日本機械学会 発電用原子力設備規格 設計・建設規格 (JSME S NC1-2020)、材料規格 (JSME S NJ1-2020)、溶接規格 (JSME S NB1-2020) 及び設計・建設規格 事例規格 発電用原子力設備における「応力腐食割れ発生抑制に対する考慮」(JSME S NC-CC-002 (改定)-2)に関する技術評価書 (案)

(第5分冊)

原子力規制委員会

4. 4 SCC 事例規格 2022

Figure 12: SCC initiation test results

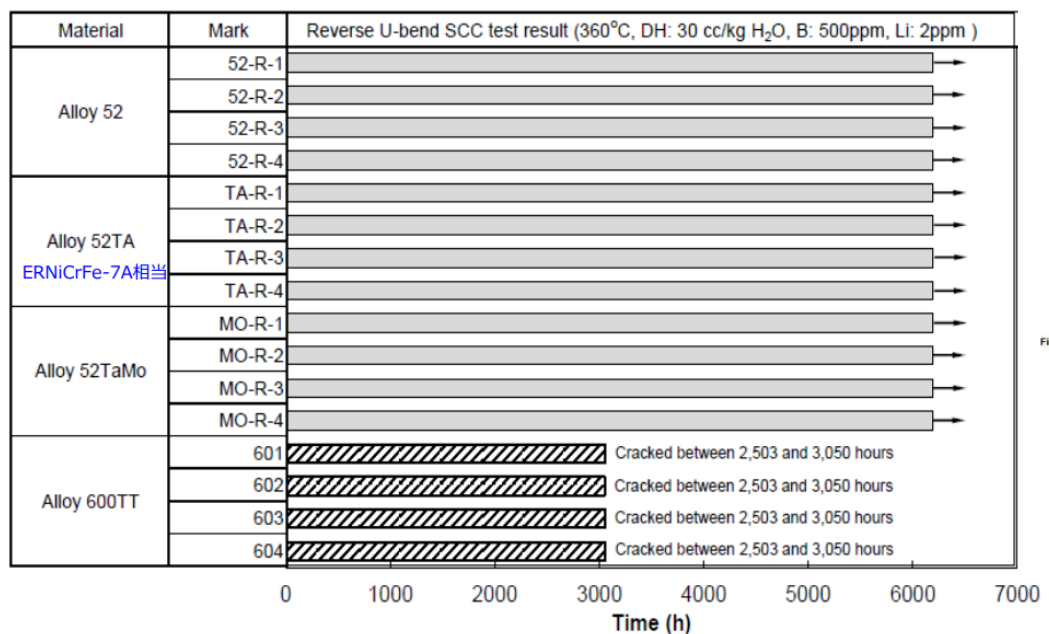
日本機械学会は、SCC 発生試験の結果として FONTEVRAUD 9 の文献¹¹を引用し、ERNiCrFe-7 と ERNiCrFe-7A の PWSCC 発生特性は同等としている¹²。

文献は6,191時間（9ヶ月弱）の試験結果であるが、その後の長時間試験結果について、日本機械学会は次のように説明している¹³。

現時点では、FONTEVRAUD 9 で引用している文献に記載の 6191 時間以上のデータはございません。ただし、690 合金、152 合金、52 合金等の耐 PWSCC 性の高い材料は、PWSCC が発生しないため、SCC 進展試験により耐 PWSCC 性を評価することが一般的です。

なお、耐 SCC 性を向上するためには、Cr 量が影響することが一般的に知られており、従来使用している ERNiCrFe-7 と同量の Cr を含有する ERNiCrFe-7A は、ERNiCrFe-7 と同等の耐 SCC 性を有するものと考えられます。ERNiCrFe-7 の耐 PWSCC 性については、事例規格 解説図 XX-2212-5 に記載しているとおり、360℃ の温度加速した条件下で 8 万時間以上の定荷重 SCC 試験を実施し、PWSCC が発生していないことを確認しております。

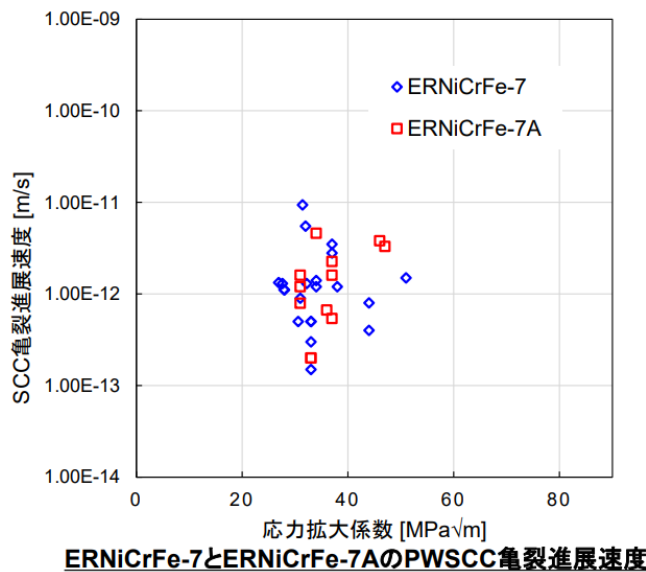
日本機械学会は、SCC 進展特性に関して、国内知見によれば ERNiCrFe-7 系は定荷重試験により SCC 進展が確認できないとしている。他方、EPRI¹⁴の MRP-386¹⁵によれば有意な進展が示されている。国内と米国における試験条件及び材料の差異について、日本機械学会は次のように説明している。

上図は、MRP-386 を元に日本機械学会において作成したものと思われるが、上図の詳細について、日本機械学会は次のように説明している¹⁷。

(独)原子力安全基盤機構の平成 16 年度「高経年化対策関連技術調査等（ニッケル基合金応力腐食割れ（SCC）進展評価手法の調査研究）に関する報告書」（平成 17 年 7 月）によれば、当時の定荷重試験では、ERNiCrFe-7 系の明確な PWSCC 進展は確認されませんでした。当時の手法は、大気中で予亀裂導入後、アルカリ環境中で粒界またはデンドライト境界の予亀裂を導入し、その後、定期的除荷（周波数一定）を与えて定荷重試験を実施するというものでした。その後、EPRI が新たな SCC 進展試験の手法を確立し、2020 年にガイドラインが発行されました。この手法を適用することで ERNiCrFe-7 系の PWSCC 感受性が低い材料でも SCC 進展試験が可能となりました。

EPRI が開発した手法は、亀裂進展試験の初期に、PPU(Periodic Partial Unloading, 周期的な部分的除荷)と称する方法により、環境疲労の成分を交えながら亀裂先端を結晶粒界に導く処置を行っています。具体的には、周波数を徐々に下げ、かつ三角波から台形波として負荷保持時間を徐々に長くしながら、定荷重に移行させます。これにより、試験のための保守的な負荷条件を与えることで、平成 16 年当時の試験で PWSCC が進展しなかった ERNiCrFe-7 系でも SCC 進展試験が可能となりました。

引用文献の EPRI MRP-386 には、690 系の母材と溶接金属を対象として、各国の研究機関等で測定された PWR1 次系模擬環境中での SCC 進展速度のデータが素材や試験条件の詳細と共にデータシートとなって掲載されています。

その試験方法は、全て予亀裂入り CT 型試験片を用いたもので、詳細な試験手順は EPRI が定めたガイドラインに沿ったものとなっています。このデータシートの中から ERNiCrFe-7 と ERNiCrFe-7A の亀裂進展速度データを抜き出し、横軸に応力拡大係数を取って表示したものが資料に掲載したグラフです。

データの引用元である EPRI MRP-386 にも同様のグラフが掲載されていますが、溶接金属は 52 系 (ERNiCrFe-7 と ERNiCrFe-7A) 及び 152 系を区別せずにプロットされていることから、機械学会にて 52 系のみを取り出した上、さらに ERNiCrFe-7 と ERNiCrFe-7A の区別も行なってプロットしたものです。

図 1 厚板継手溶接試験体

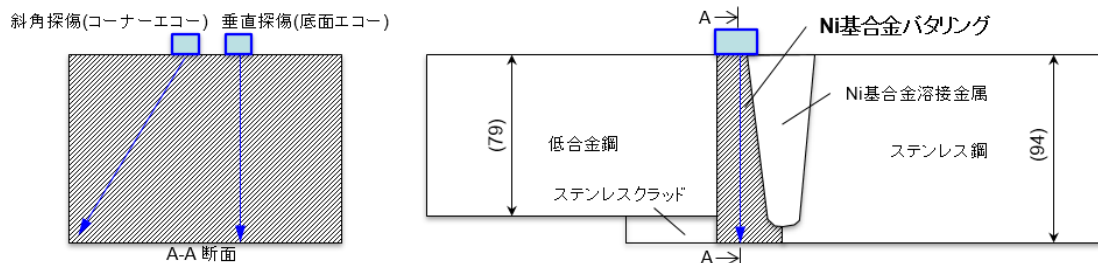
また、日本機械学会は、超音波透過性に関して ERNiCrFe-7A 系の超音波探傷試験の結果（溶接金属 7mm）を示している²³が、実機の補修溶接では 7mm を超える溶接金属が考えられる。より厚肉で複雑な形状の溶接金属部への超音波透過性について、日本機械学会は次のように説明している²⁴。

ERNiCrFe-7 および ERNiCrFe-7A を用いて製作した実機相当の厚板異材継手溶接試験体(図 1 参照)を用いて、垂直及び斜角探傷のエコーの感度差を比較した結果、表 1 に示すとおり、垂直/斜角ともに感度差はなく、超音波探傷性は同等であることを確認しています。

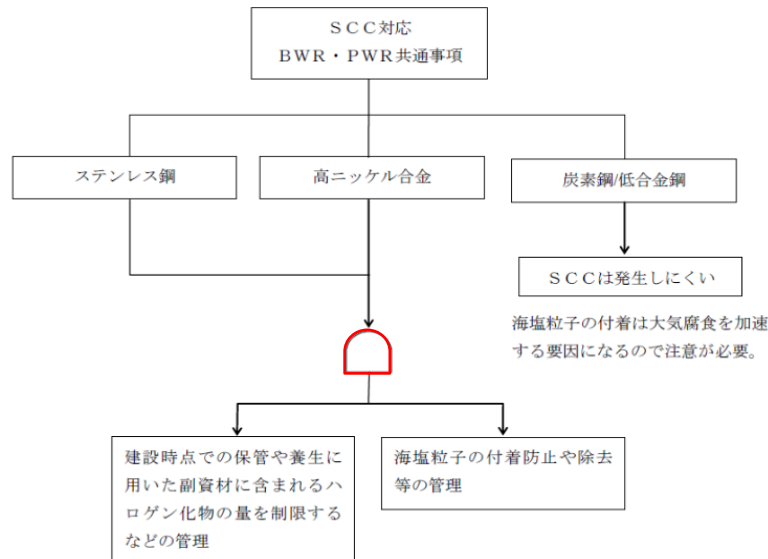
「付録 2「SCC 対応フローチャート」に関する確認項目」の「(6) 環境に関するフローチャート」等におけるかまぼこ型の記号 (赤線) がある。

この記号は、例えば、JIS Z 8206(1982)「工程図記号」では、「原料、材料、部品又は製品が計画に反して滞っている状態を表す。」とされている。かまぼこ形の記号から「下段の 2 つの管理を両方とも実施したほうが良いとの意味」と理解するのは困難であり、説明を加える等明確化することを要望する。

下段の 2 つの管理を両方とも実施したほうが良いとの意味です。
